RA8D2 MCU グループ用評価キット EK-RA8D2 v1
Errata

Renesas RA ファミリ
RA8 シリーズ

EK-RA8D2 v1

図 2 負荷容量が不適切な水晶振動子

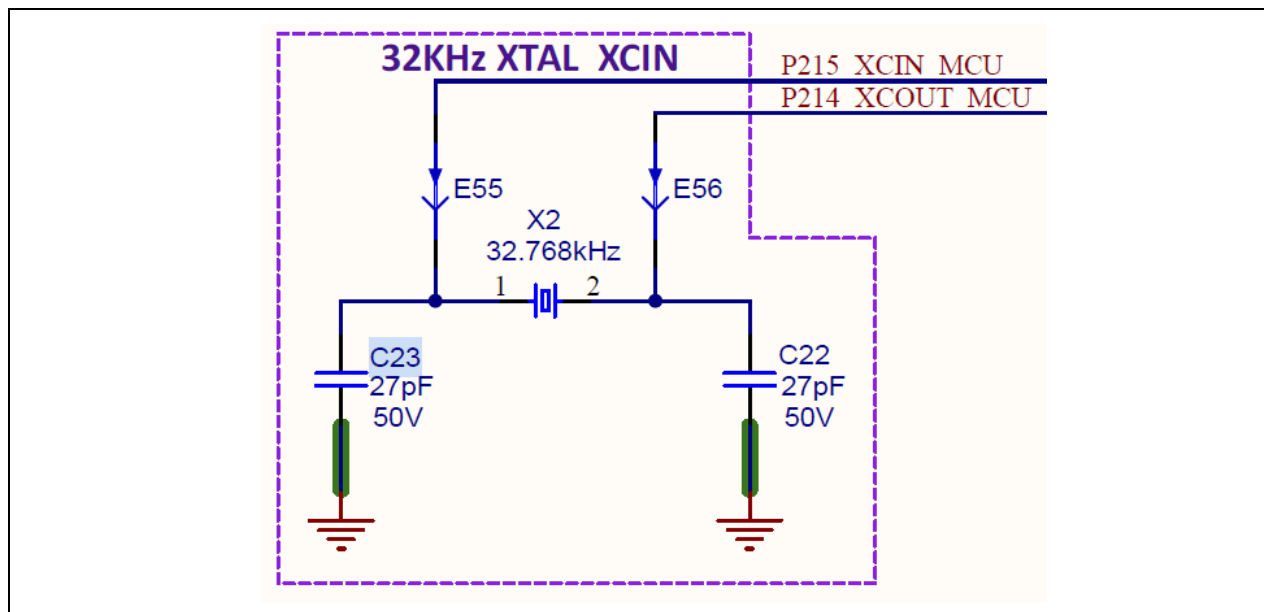
水晶振動子の負荷容量とコンデンサの C22 および C23 の値が誤って指定されているため RTC は 24 時間で約 10 秒の誤差が生じる可能性があります。これは搭載されている水晶振動子 ABS07-32.768KHZ-9-T が 9 pF の負荷容量 CL を必要とするためであり、 $C22=C23=2*(CL-Cstray)$ の式により、負荷コンデンサ C22 および C23 は搭載されている 27 pF のコンデンサよりも大幅に低い値である必要があります。

この問題を解決するために、ユーザは負荷コンデンサ C22/C23 を例えば CC0402CRNPO9BN8R2 のような 8.2 pF の部品に交換することができます。この値はテストされておりデバイスおよび基板構成に適していることが確認されています。

図3 タッチ位置のマッピングエラー

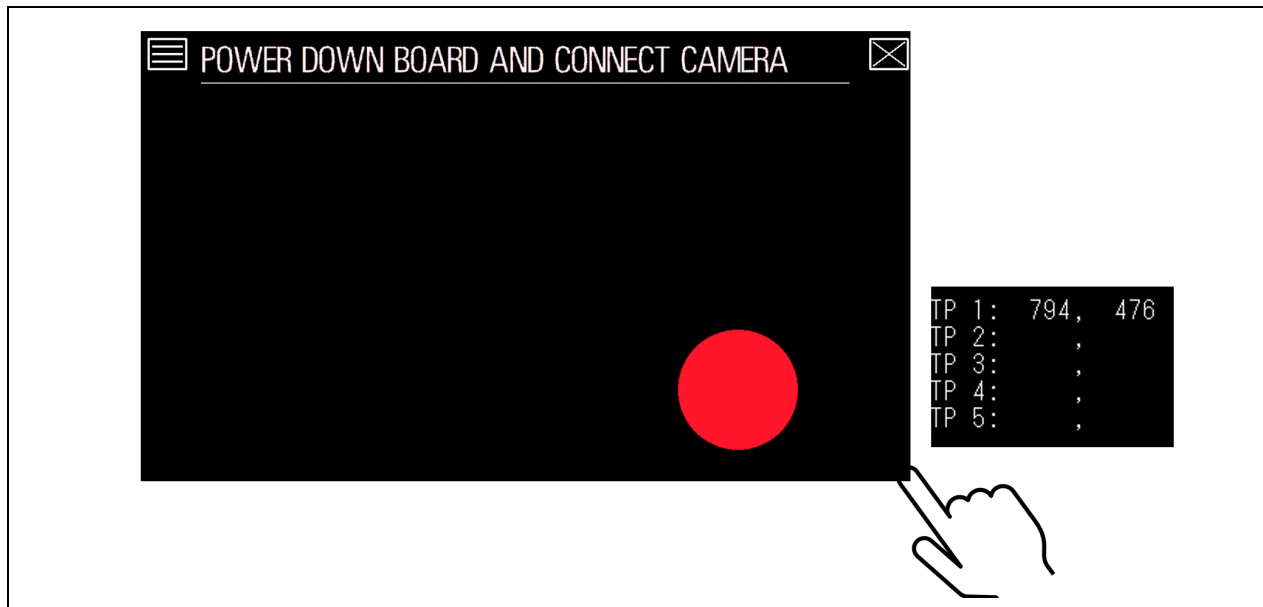
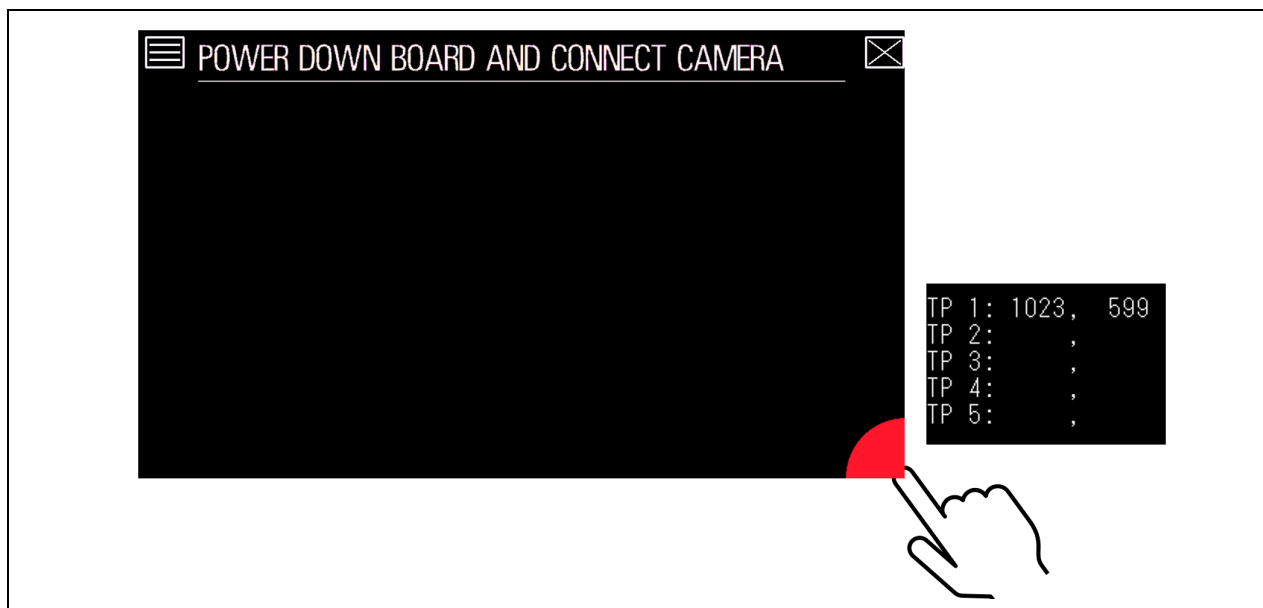
パラレルグラフィックス拡張ボード1の画面解像度は1024 x 600です。一部のキットでは、タッチパネルが誤って800 x 480の解像度にキャリブレーションされている場合があります。このため、タッチ位置が画面上の正しい位置にマッピングされていないことがあります。

この問題を解決するためには以下の手順に従ってください。

1. 当社のウェブサイトから関連する更新パッケージ (r20zz0247eg0200-errata-ek-ra8d2-touchpanel_fix.zip) をダウンロードし、中身を展開してください。
2. 当社のウェブサイトから Renesas Flash Programmer (RFP)の最新バージョン(v3.21以降)をダウンロードしてください。

3. RFP を起動し、ダウンロードして展開したパッケージからプロジェクトの設定ファイル(ek-ra8d2_app_lcd_ek_par_1_touchpanel_fix.rpj)を開いてください。
4. EK-RA8D2 とパラレルグラフィックス拡張ボード 1 を接続してください。
5. EK-RA8D2 のデバッグ USB コネクタ(J10)とホスト PC を USB ケーブルで接続してください。
6. RFP のダイアログで Start(スタート)を押してください。
